Dodatek č. 4 ke smlouvě o dílo

Krajská zdravotní, a.s.

POHL cz, a.s.

Číslo zakázky	Zakázka	
Z2023-040966	NOVÁ BUDOVA LABORATOŘÍ – MODULÁRNÍ STAVBA, KRAJSKÁ ZDRAVOTNÍ, A.S. – MASARYKOVA NEMOCNICE V ÚSTÍ NAD LABEM, O.Z. – PRACOVÍŠTĚ RUMBURK - DESIGN & BUILD	
Označení rozpočtu	Název rozpočtu	
ZL004	Změna přípojky NN oční oddělení

Zákres do zadávací dokumentace

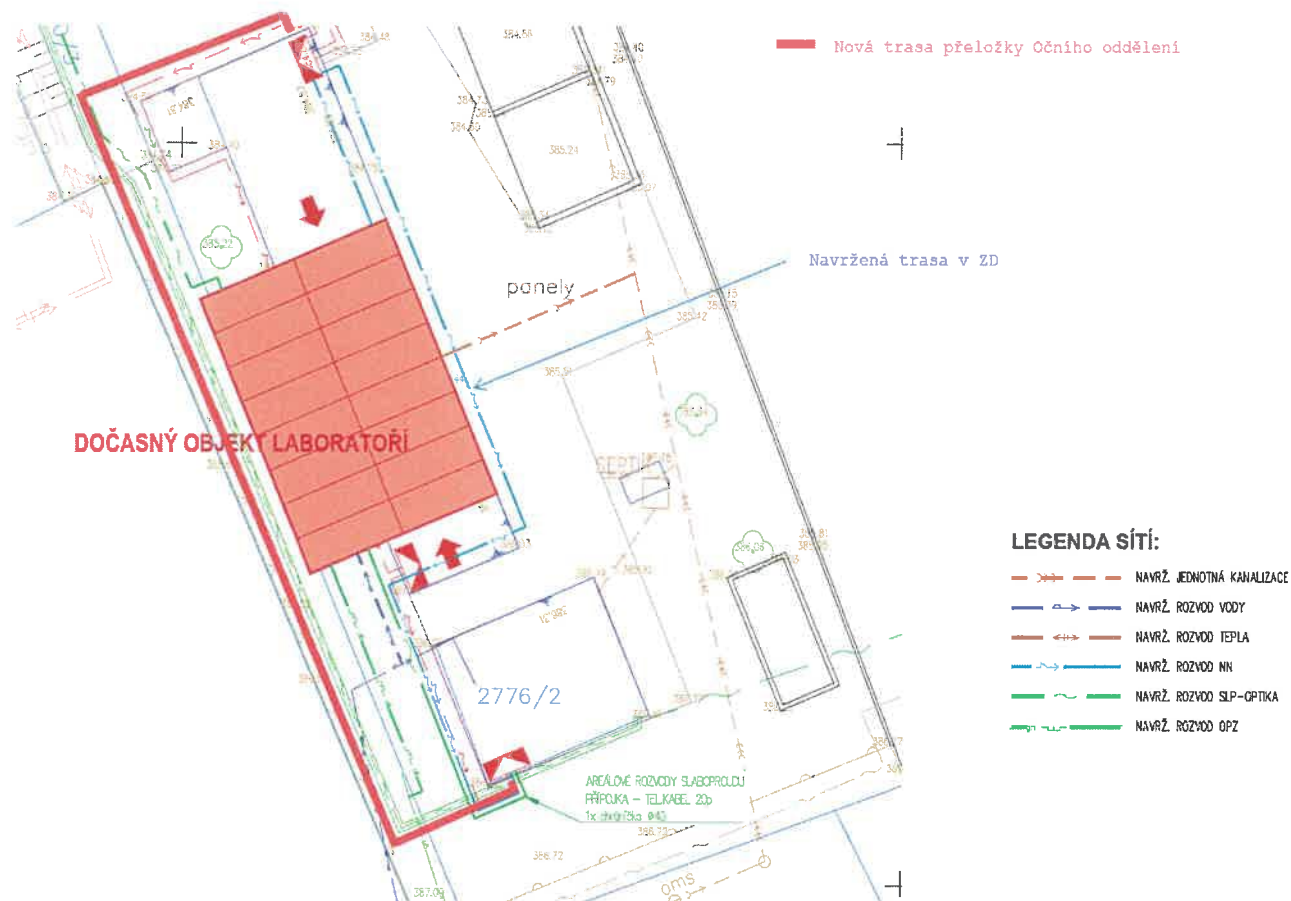
Před zahájením demolice bylo nutné dle zadávací dokumentace provést přeložku/přepojení stávajícího "Očního oddělení". Zadávací dokumentace uvažovala s délkou přeložky 70 m, avšak reálná délka přeložky, dle situace na staveništi bude 85 m.

Zadávací dokumentace

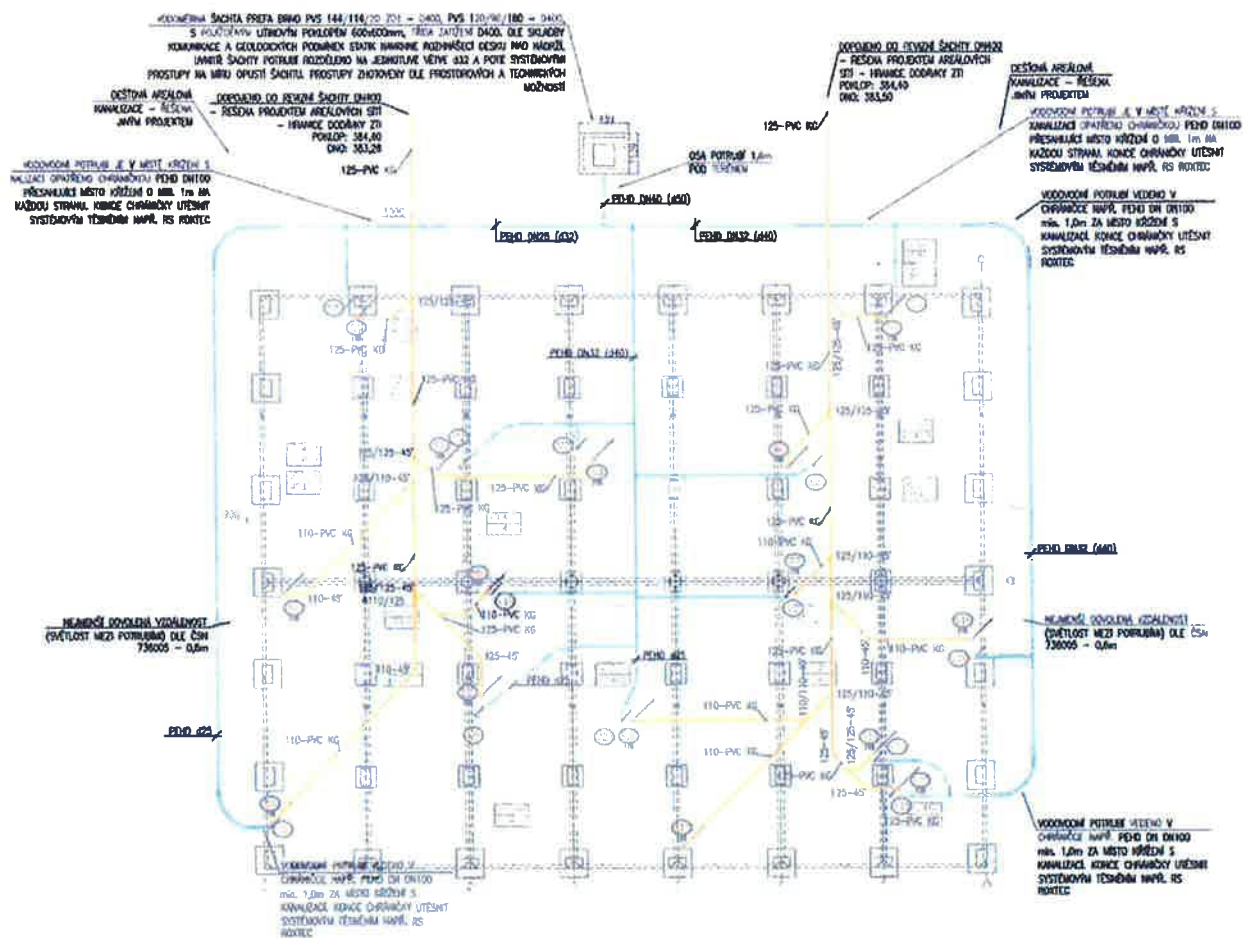
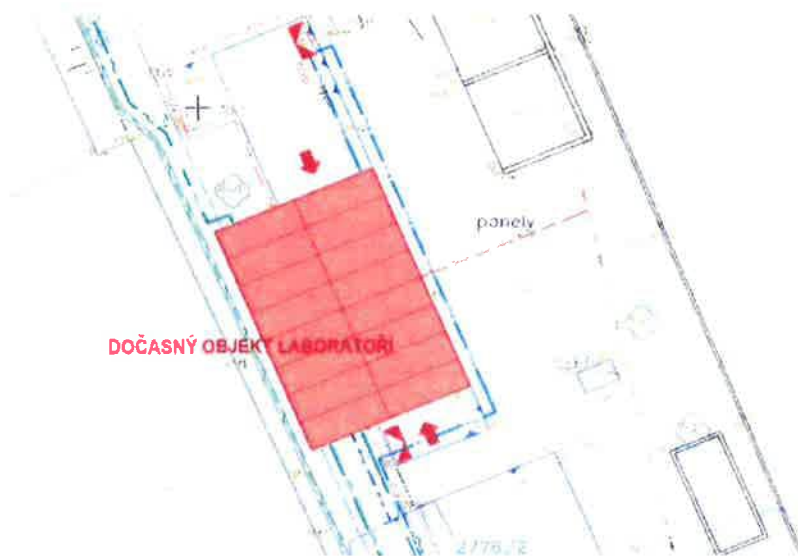
Z důvodu změny připojení objektu laboratoří a požadavku na samostatnost každého jednotlivého modulu bylo nutno doplnit železobetonovou vodoměrnou šachtu a doplnit do křížení kanalice a vodovodu chráničky včetně utěsnění.

KOORDINAČNÍ SITUACE - detail

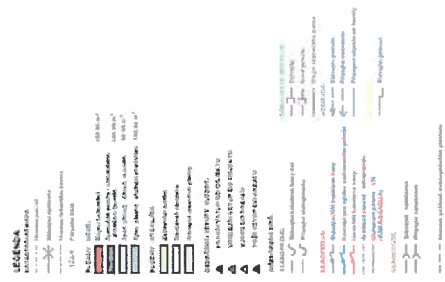
Na požadek zástupce KZ bude přepojena kanalizace očního oddělení mimo stávající jímku.

Dešťový svod očního oddělení bude napojen na však dešťových vod modulární stavby, aby dále nedocházelo k odtoku dešťové vody na přístupovou komunikaci.

Z důvodu havarijního stavu stávajícího kanalizačního potrubí a neznámé průchodnosti bude modulární stavba napojena na kanalizační řad vily, který je prokazatelně funkční.

Nový požadavek umístění

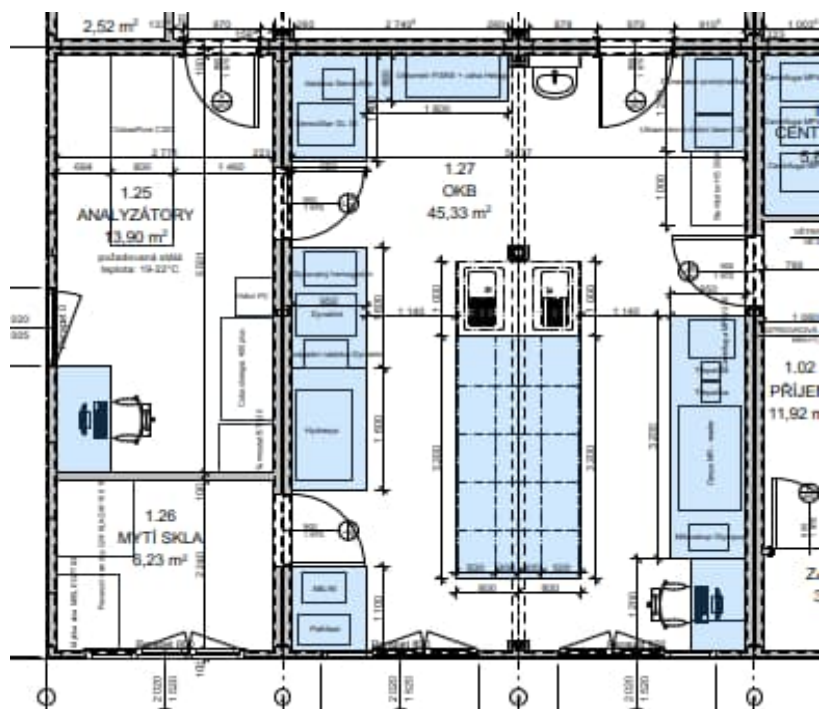
[REDACTED]				DPH Kč
				DPH 21% 8 925,00 Kč
				DPH 15% Kč
				Cena celkem (včetně DPH) 51 425,00 Kč
Poznámka:				
Při realizaci díla došlo ke změně místnosti pro umístění analyzátoru a to z místnosti č. 1.25, kde byla na toto nadimenzována únosnost podlahy, do místnosti č. 1.27 (OKB), kde nebylo s tímto zatížením počítáno. Z tohoto důvodu je nutné pod analyzátor doplnit jako roznášecí podložku nerezový plech.
